**Verslag huishoudelijke elektrische installatie op laagspanning en zeer lage spanning****Algemeen:**

Referentie: 009-20260603-06	Datum controle: 03/06/2026
Keurder: 009

Eigenaar: Onbekend	EAN-code: 541448820052446687
Adres installatie: Engerstraat 170, 3071 - Erps-Kwerps	Nummer teller(s): 1sag3205046242
Distributienetbeheerder installatie: Fluvius	
Datum uitvoering installatie:	<input type="checkbox"/> Vóór 01/10/1981 <input checked="" type="checkbox"/> Tussen 01/10/1981 en 01/06/2020 <input type="checkbox"/> Vanaf 01/06/2020
Type:	<input checked="" type="checkbox"/> Woonenheid <input type="checkbox"/> Niet-huishoudelijk <input type="checkbox"/> PV <input type="checkbox"/> Batterij <input type="checkbox"/> Laadpaal

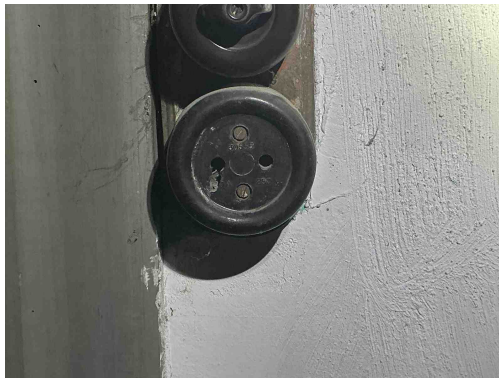
T21 - Het elektrisch materieel is niet geplaatst volgens de voorschriften van de fabrikant/ regels van goed vakmanschap . (Boek 1: 1.4.1.3)

Opmerking: Ophanging vijzen niet afgedekt,

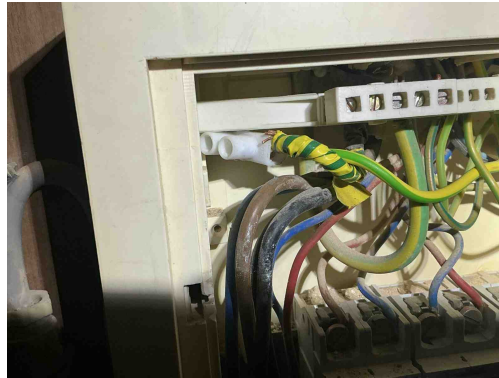
T11 - De contactdozen waarvan de toegekende stroomsterkte maximaal 16A en de toegekende spanning maximaal 250V bedraagt en niet bedoeld zijn voor de voeding van een of meerdere verbruikstoestellen voor een specifiek doel en niet geplaatst zijn in of op schakel- en verdeelborden, beschikken niet of IPXX-D (incl. gemeenschappelijke delen residentieel geheel) (Boek 1: 4.2.2.3/5.3.5.2).

B29 - Het elektrisch verdeelbord in een huishoudelijke ruimte is niet voorzien van een deur (Boek1: 5.3.5.1).
Opmerking: Bord 4

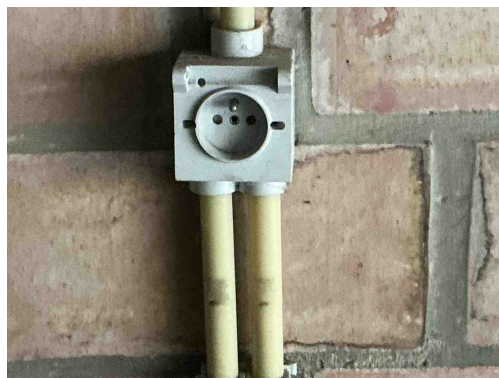
C35 - Er zijn doorverbindingen gemaakt met lusterklemmen; er kon niet aangetoond worden dat deze klemmen geschikt zijn voor de aanwezige spanning, stroom en draadsectie en dat ze "CE" zijn (Boek 1: 1.4.2.1.).

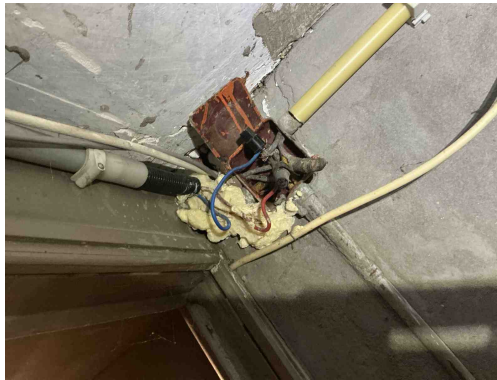
T23 - Het elektrisch materiaal is beschadigd. (Boek 1: 1.4.1.3).

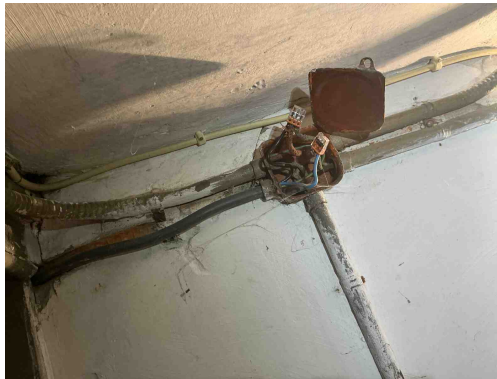
C31 - De deksels van de aftakdoos/aftakdozen sluiten onvoldoende af (Boek 1: 4.2.2.1, 5.2.6.1).

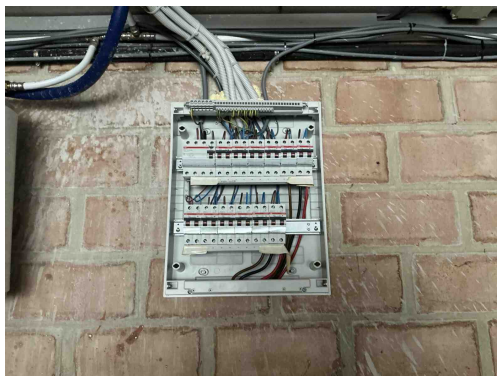
C31 - De deksels van de aftakdoos/aftakdozen sluiten onvoldoende af (Boek 1: 4.2.2.1, 5.2.6.1).
